日立教育訓練用原子炉に係る 保安規定変更認可申請

— 審査会合資料(12/11)および補正申請書指摘事項への回答 —

2020年5月27日
株式会社 日立製作所
王禅寺センタ

図1 審査会合資料1-2 p34(抜粋)

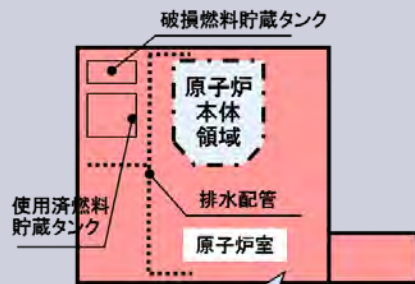
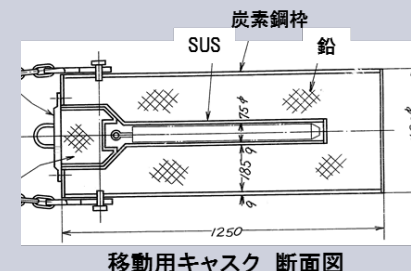
P5原子炉室床下の排水配管、燃料取扱装置、移動用キャスクは、原子炉室のどの位置に設置されているのか説明すること。また、各々どのような形態のものか説明すること。

- ✓ 排水配管:床下に埋設されている配管で、長さは約30mです。設置位置は、図1の点線の位置です。
- ✓ 燃料取扱装置:長さ約5mの竿状の金属で、手持ち可能なものです。設置位置は、図2の(F)の位置です。
- ✓ 移動用キャスク:円筒形状であり、図3に示すように、鉛に炭素鋼枠でカバーされています。設置位置は、図2の(F)の位置です。
